改善箇所説明図

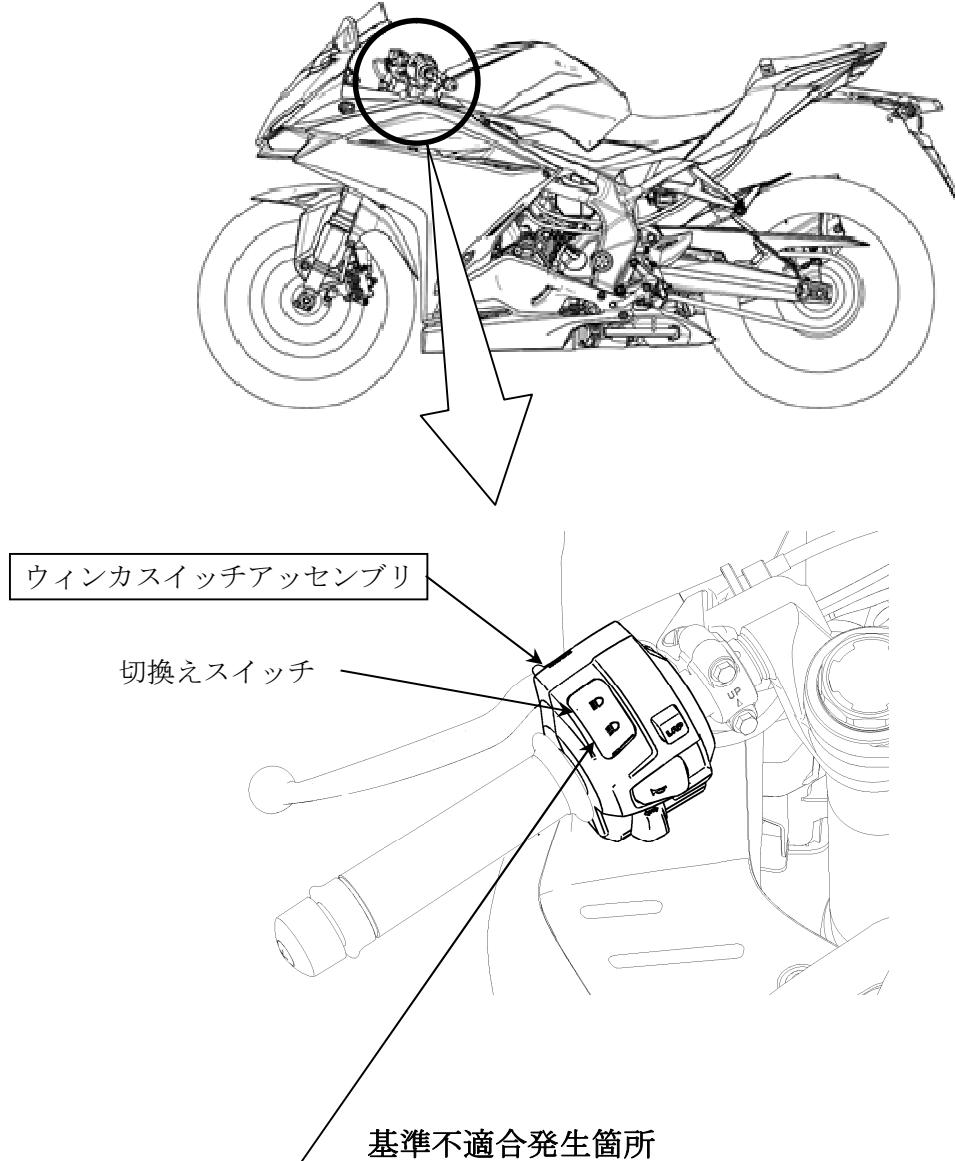
灯火装置において、走行用前照灯とそれ違い用前照灯切換えスイッチの接点構造が不適切なため、はんだフラックスが接点表面に残留するものがある。そのため、そのまま使用を続けると、切換えスイッチが接触不良となり、最悪の場合、走行用前照灯が不灯となるおそれがある。

全車両、対策品の切換えスイッチを組付けたワインカスイッチアッセンブリと交換する。

識別：車台番号打刻部付近に赤色の識別ラベルを貼付する。
